**NOTE EN REPONSE AUX
RECOMMANDATIONS DE LA MISSION
REGIONALE D'AUTORITE
ENVIRONNEMENTALE (MRAE)
HAUTS-DE-FRANCE**

AUTOMOTIVE CELLS COMPANY SE
BILLY-BERCLAU - DOUVRIN

Le présent mémoire, est rédigé conformément à l'article L.122-1 du Code de l'Environnement, il vise à répondre par écrit aux recommandations formulées par la MRAE.

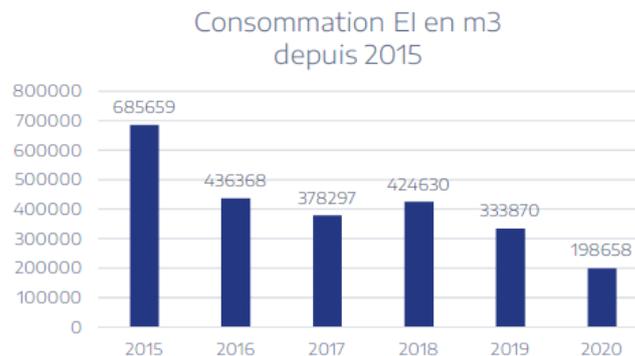
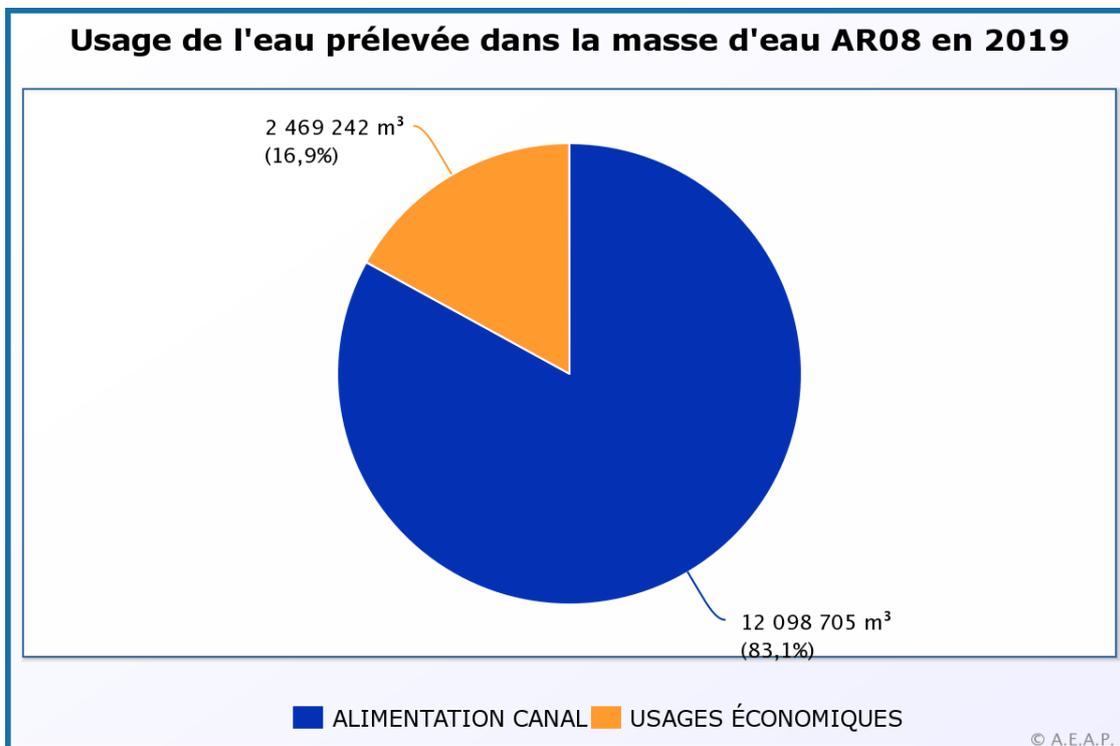
Recommandation n° 8	<i>L'autorité environnementale recommande d'étudier précisément l'impact quantitatif des prélèvements en eau « industrielle » dans le canal sur l'ensemble du réseau hydrographique et de ses dépendances (nappes phréatiques, zones humides amont et aval), ainsi que sur les autres usages (autres industries, agriculture, navigation) en prenant en compte l'impact du changement climatique sur la ressource en eau.</i>

Le graphique ci-dessous présente la consommation en eau industrielle de la Française de Mécanique depuis 2015.

D'après les dernières données sur la consommation en eau industrielle de la Française de Mécanique, la consommation a bien diminué dans les cinq dernières années, passant 685 659 m³ en 2015 à 198 658 m³ en 2020.

Ainsi, au regard de la consommation actuelle, la consommation en eau du canal pour la Française de Mécanique et pour le bloc 1 de ACC sera de 498 658 m³, soit inférieure à la consommation en eau de la Française de Mécanique en 2015 (685 659 m³). La consommation en eau industrielle sera donc de - 27% par rapport à 2015.

La consommation d'eau du canal attendue pour le bloc 1 est de 300 000 m³, soit environ 2,5% de part alimentation du canal, et en considérant une consommation indicative de 900 000 m³ pour les trois blocs cette part représente 7,4% de l'alimentation du canal.

Bassin Houiller du Nord Pas-de-Calais - Zone 4
Commune de Douvrin
 Carte des aléas liés aux ouvrages de dépôt

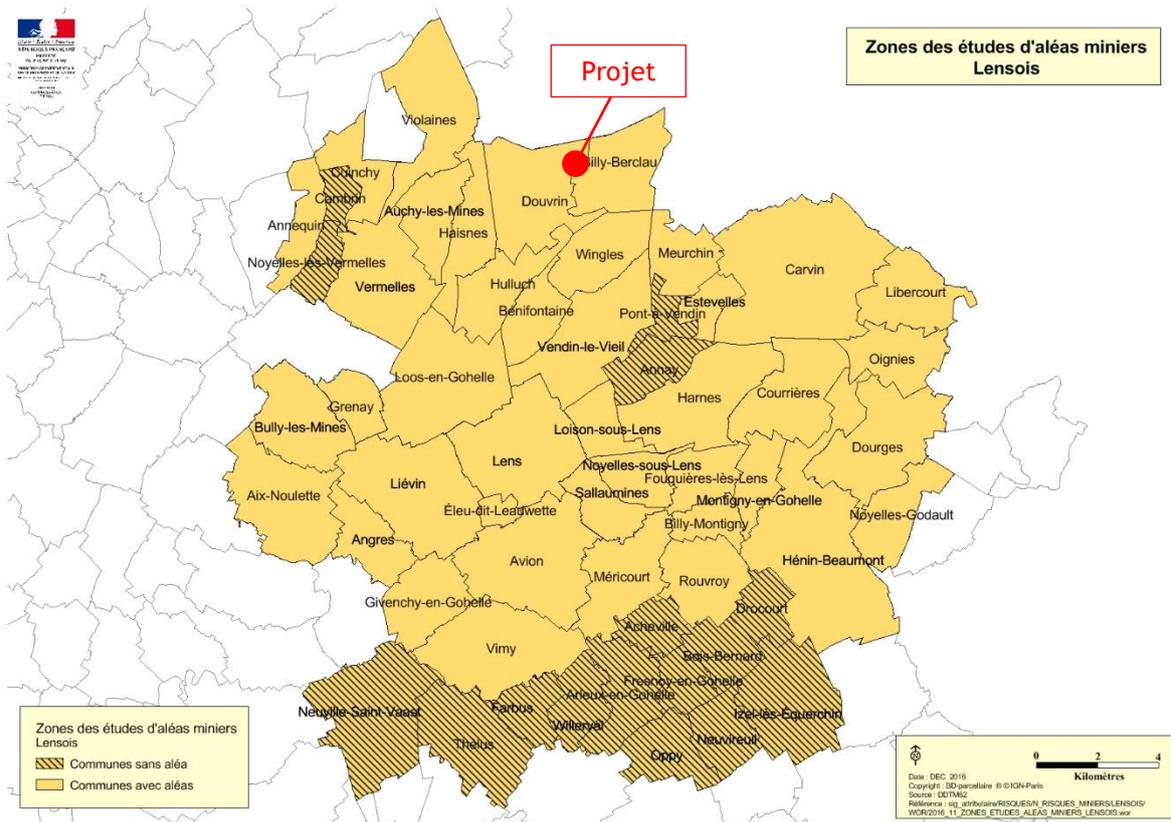
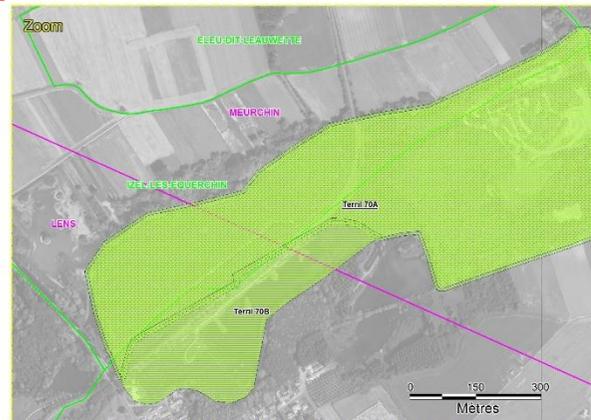
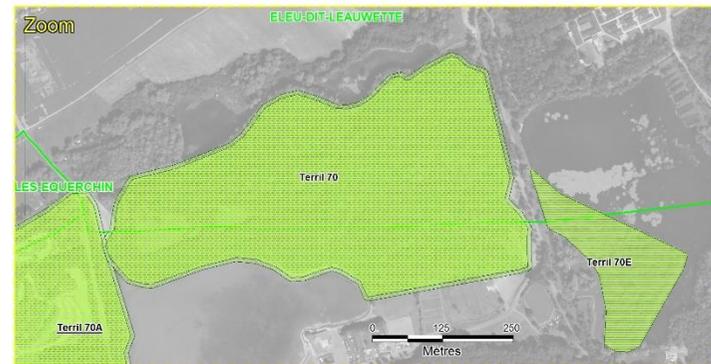
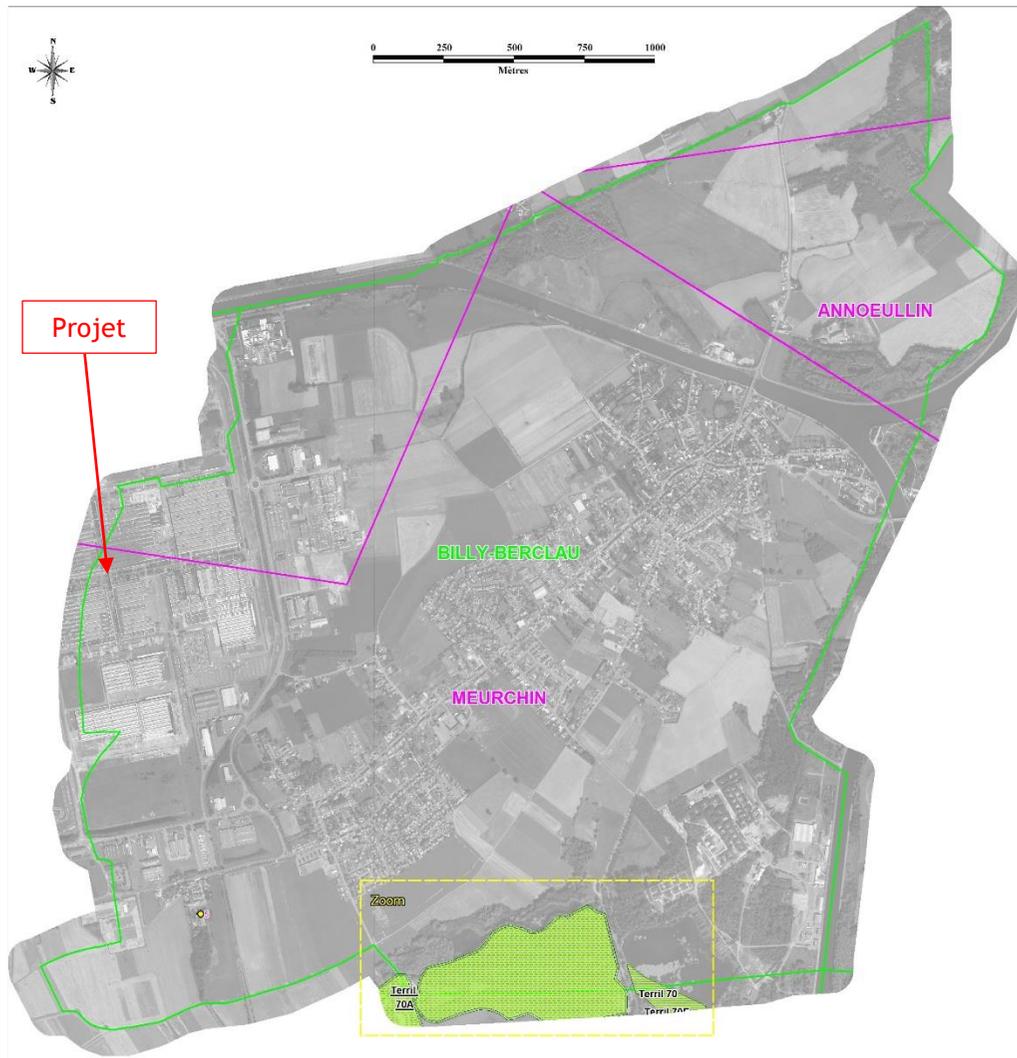
Contexte	<p><u>Sensibilité du territoire et enjeux identifiés</u></p> <p>La zone d'activités économiques ou s'implante le projet comporte divers éléments facteurs de risques technologiques :</p> <ul style="list-style-type: none"> • une canalisation de gaz en limite est du site ; • une ligne électrique haute tension en limite ouest ; • de nombreuses autres ICPE (17) plus ou moins proches (listées en pages 203 et 204 de
Recommandation n° 11	<p><i>L'autorité environnementale recommande de vérifier que le risque minier n'est pas à considérer et de le justifier.</i></p>

Dans les anciennes concessions minières du bassin houiller Nord-Pas-de-Calais, les procédures d'arrêt de travaux miniers sont achevées et les travaux de mise en sécurité des puits terminés. Dans le cadre de la gestion de l'après-mines, une étude des aléas miniers résiduels a été réalisée. Les communes de Douvrin et Billy-Berclau, incluses dans la zone d'étude du Lensois, sont concernées par un aléa minier.

L'aléa est lié à la présence sur ces communes de parties de terrils (localisés à environ 1,2 km au Sud du projet). L'aléa est de niveau faible (voir cartes en pages suivante) et les communes de Douvrin et Billy-Berclau ne sont pas concernées par le Plan de Prévention des Risques Miniers (PPRM) Lensois.

Le projet n'est donc pas concerné par le risque minier.
